ZMĚNOVÝ LIST (příloha dodatku SoD č. Spr. 2401/20'č.: **ZL41**

Stavba: Provedení stavebních prací v rámci rekonstrukce jednací síně č.7 a jejího zázer**Datum:** 18. 2. 2020

Předmět změny: Zvýšení světlé výšky ocelové konstrukce krytého stání.
 Dotčené místo: **Budova "A" - dvůr**
 Odkaz na výkresy: *relevantní části PD přiloženy u kalkulačních listů jednotlivých změn*
 Odkaz na rozpočtovou dokumentaci: *pro každou změnu zpracována samostatná kalkulace*
 Odkaz na jinou část smlouvy: ---
 Změna termínu dokončení stavby: **není**

Príloha č. 1 - ZL 41

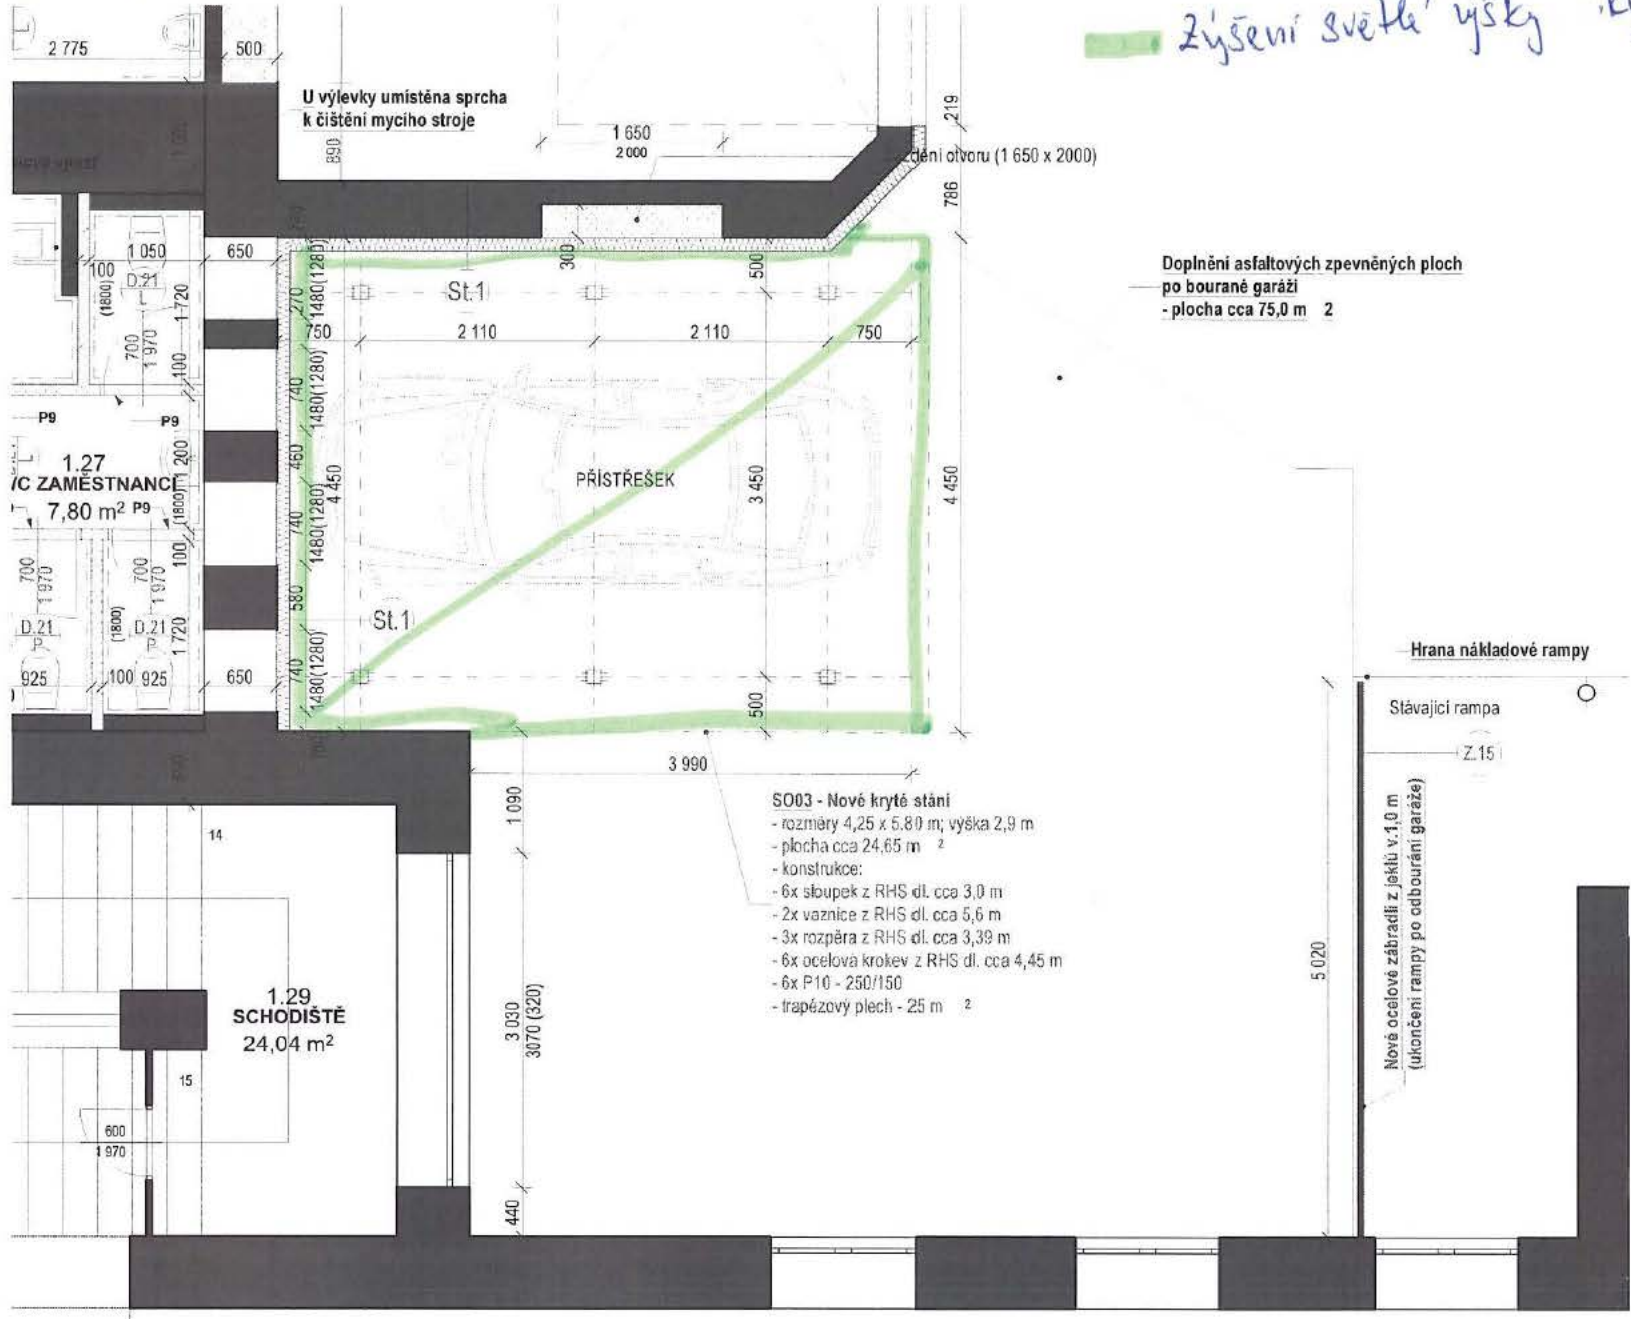
Zvýšení světla výšky kytého stání

- SO03 - Nové kryté stání**
- rozměry 4,25 x 5,80 m; výška 2,9 m
 - plocha cca 24,65 m²
 - konstrukce:
 - 6x sloupek z RHS dl. cca 3,0 m
 - 2x vaznice z RHS dl. cca 5,6 m
 - 3x rozpěra z RHS dl. cca 3,39 m
 - 6x ocelová krokev z RHS dl. cca 4,45 m
 - 6x P10 - 250/150
 - trapezový plech - 25 m²

priloha c. 2 - 2L 44

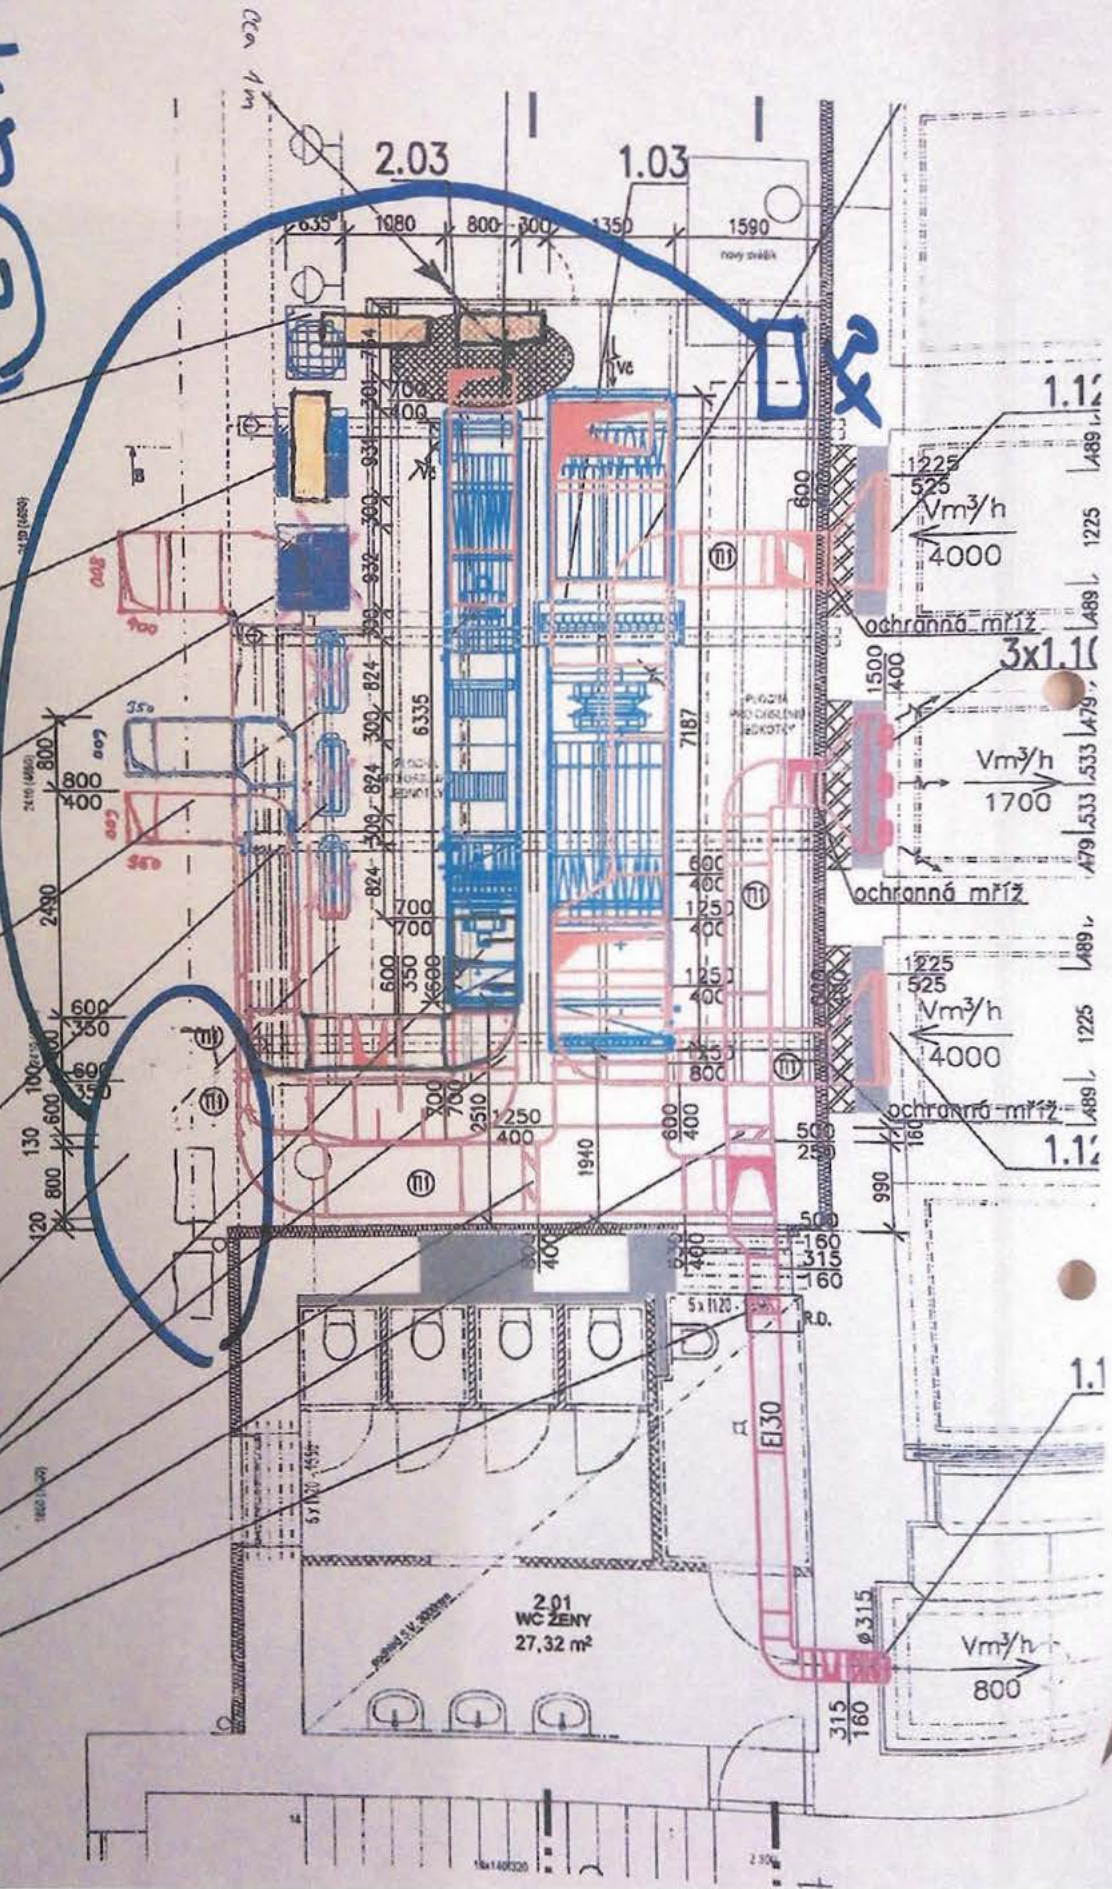
Popis: Nutné změny vedení tras VZT.

Důvod: S ohledem na zjištěné stavající vedení a překážky v trase je nutné upravit/změnit trasu vedení VZT.

Výsledek: Rozvod potrubí v podlaze jednací síně, venkovní trasování potrubí .
